改善箇所説明図

図：左ハンドル車

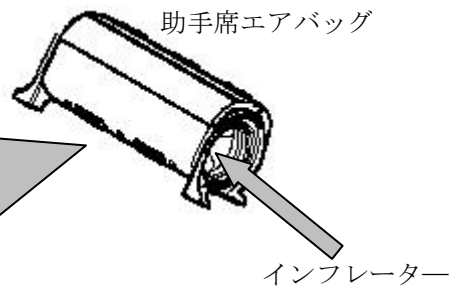
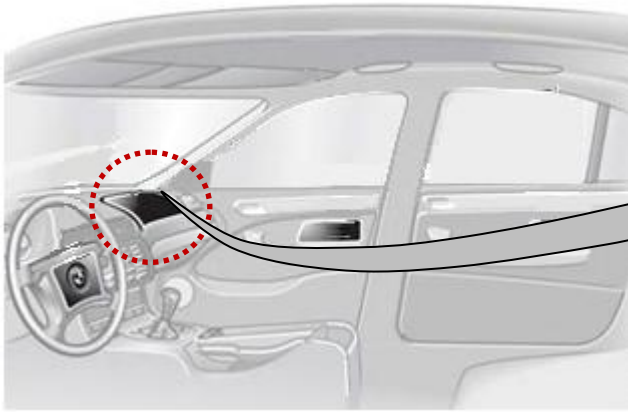
基準不適合箇所

助手席エアバッグ内のインフレーター

基準不適合の内容

助手席エアバッグのインフレーター（膨張装置）について、長期間にわたり、著しく高温多湿な環境下にさらされると、当該インフレーターに水分が浸入する可能性があり、結果として、エアバッグ展開時にインフレーター内圧が異常上昇し、インフレーター容器が破損して飛び散り、乗員が負傷するおそれがある。

改善措置の内容

全車両、予防的措置として、当該エアバッグを新品に交換する。
